COLLEGAMENTO AUTOSTRADALE ASTI - CUNEO

LOTTO 6 RODDI - DIGA ENEL

RELAZIONE DI CONFRONTO TRA PROGETTO DEFINITIVO (DEC VIA) E PROGETTO ESECUTIVO SCHEDE GRAFICHE ILLUSTRATIVE - 3di4

Progetto esecutivo adeguato al DEC - VIA e a SVCA - MIT particolare e sezione tipo

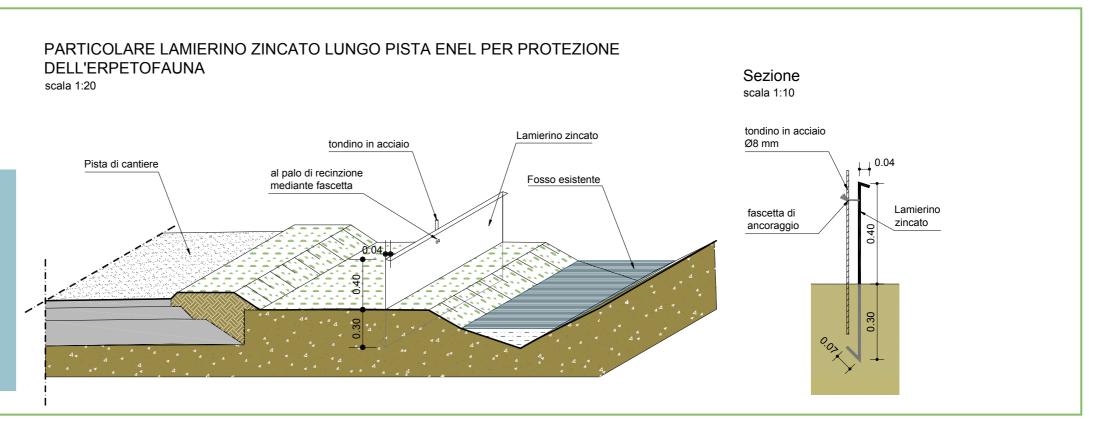
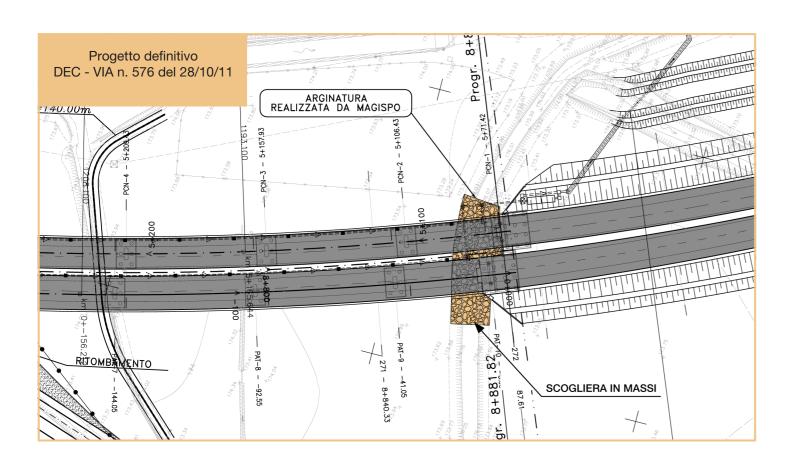
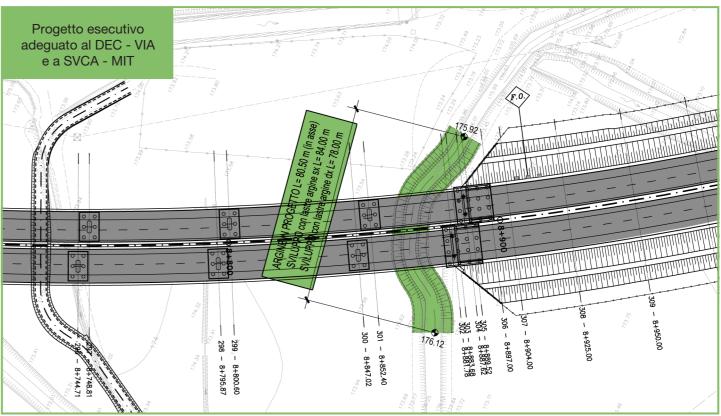
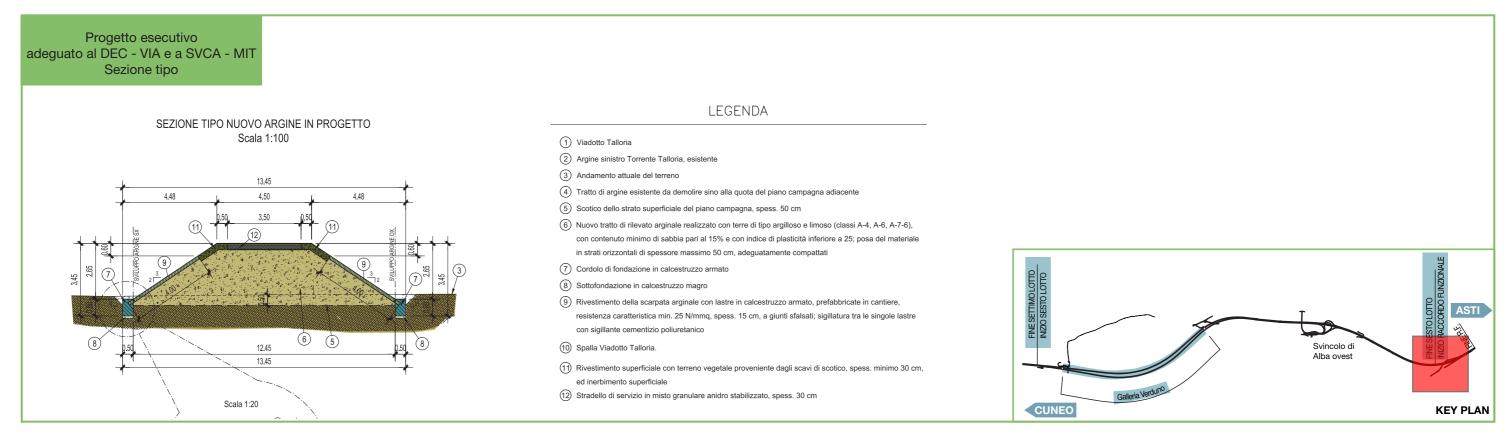
Nella progettazione esecutiva della pista Enel sono stati introdotti ulteriori interventi mitigativi per la fauna in funzione degli esiti del rilievo delle aree umide. In particolare, è stato previsto nel P.E. un lamierino a protezione della fauna. Tali mitigazioni introdotte per la fase di cantierizzazione, saranno mantenute anche successivamente alla fase di ripristino della pista di cantiere.

Progetto esecutivo adeguato al DEC - VIA e a SVCA - MIT sezione tipo

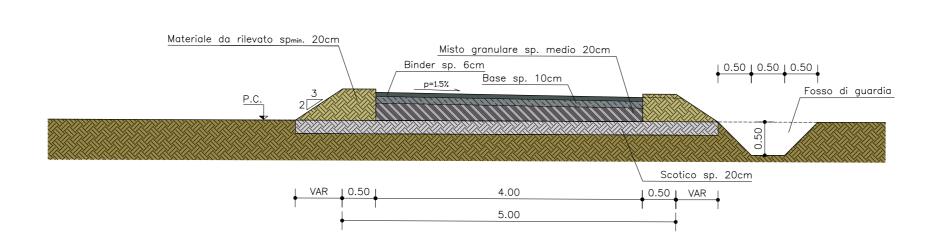
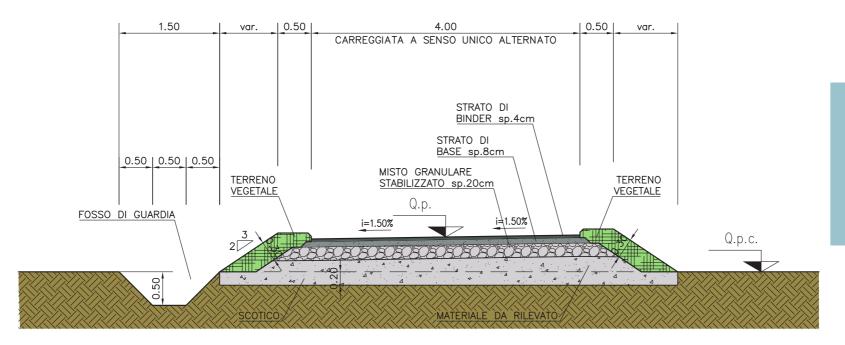
Per il P.E., si è convenuto di modificare le sezioni tipo delle piste di cantiere, ritenendo sufficienti uno spessore di 8 cm per lo strato di base e 4 cm per lo strato di binder, rispetto al P.D. dove gli strati succitati erano rispettivamente di 10 cm e 6 cm.
